最新版 推奨代替品ガイド

温度調節器

形 E 5 A K - A A 2 F B

資料No. GSCC-149B

生産終了商品 E5AK-AA2FB

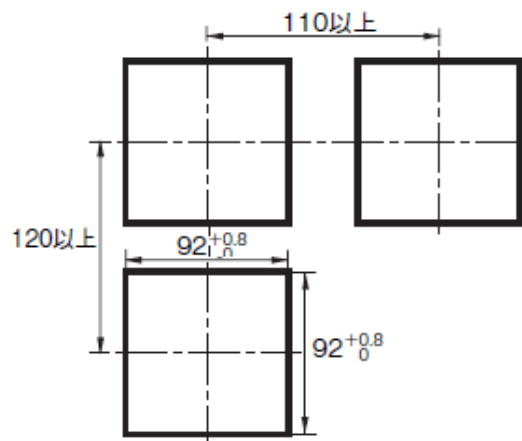
- 出力ユニット方式から内蔵出力に変わります。お使いの出力ユニットをご確認いただき、代替品をお選びください。
※出力ユニットの確認方法は、3 ページ目の補足資料①をご参照ください。
- 電圧出力 DC24V タイプの代替品がありません。代替品は DC12V 電圧出力タイプでご検討ください。
- 電流出力タイプの場合、許容負荷抵抗が 600Ω 以下から、500Ω 以下に変わります。
また、形式末尾 -013 タイプは、CT 入力がありません。ヒータ断線検知機能は、ご使用いただけません。
- SSR 出力がありませんので、SSR を外付けし、電圧出力で SSR を駆動してお使いください。（補足資料②参照）。
外付 SSR は、形 G3RZ-201SLN DC12V でご検討ください。ソケット 形 P2RF-05(別売)が必要です。
- リニア電圧出力タイプの代替品がありません。代替品は電流出力タイプに抵抗を外付けする方法でご検討ください。
※外付け抵抗の配線方法は、4 ページ目の補足資料②をご参照ください。
- 端子配置が異なります。
- 端子サイズが M3.5 から、M3 ねじに変わります。圧着端子は、M3 または M3.5、外幅 5.8mm 以下のものが使用できます。
外幅 5.8mm より大きい圧着端子をお使いの場合には、付け替えをお願いいたします。
- 温度入力かつ PID 制御でお使いの場合、P 値(比例帯)の単位が変わりますのでご注意ください。
E5AK→単位: %FS、E5AC→単位: °C(または °F)
- ドローアウトにより、製品を交換できません。

推奨代替商品 E5AC

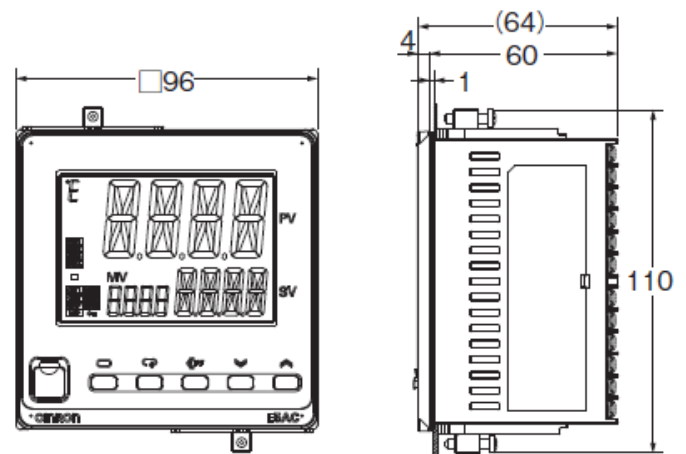
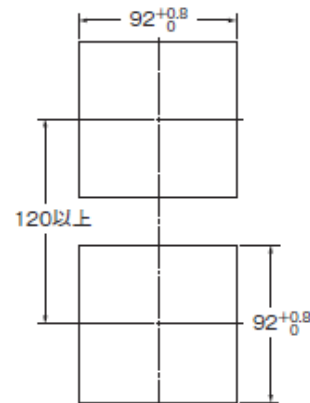
横方向は密着取付け可能です。
ただし、密着取付け時は防水が
できません。

■出力ユニットの確認方法

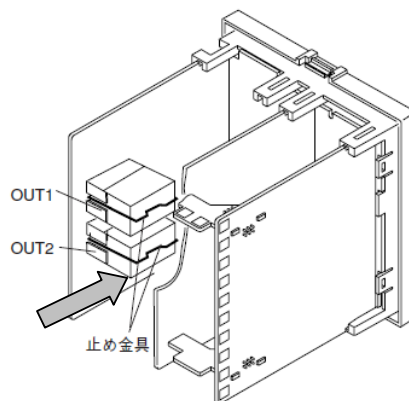
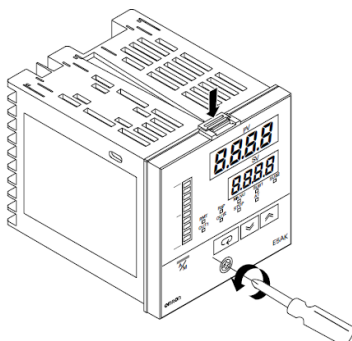
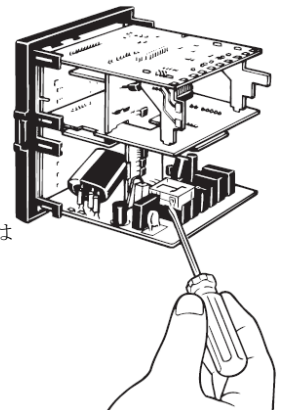
フロントパネル上面のフックを押しながら、
前面下部のねじをドライバーでゆるめ、
本体を手前に引き出してください。

止め金具を外し、右図の
ようにドライバーの先で
ユニットを押し上げると
本体から取り外すことが
できます。

※E5AK のユニットを
E5AC に流用することは
できません。

■E53-S (SSR 出力) 使用時の代替回路案

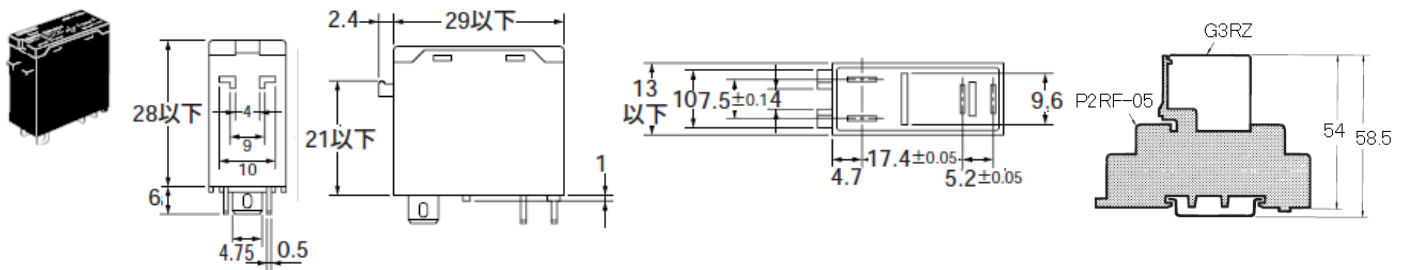
現在	代替案
E5AK 制御出力 1 (SSR 出力) : AC75~250V 1A	E5AC-QX 制御出力 (電圧出力) : DC12V 40mA G3RZ 定格負荷 : AC5~240V/DC5~100V 100μ~1.0A

■E53-V3□ (リニア電圧出力) 使用時の代替回路案

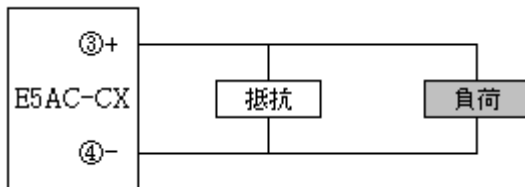
初期設定レベルの制御出力信号種別を、4~20mA (初期値) から、0~20mA に変更する必要があります。

※E53-V34 (0~10V) 使用時・・・抵抗値 500 Ω

※E53-V35 (0~5V) 使用時・・・抵抗値 250 Ω

※上記の値は、負荷の入力インピーダンス (入力抵抗) が十分に大きい場合です。

負荷の入力インピーダンスが低い (100k Ω 程度以下) 場合は、誤差が大きくなりますのでご注意ください。
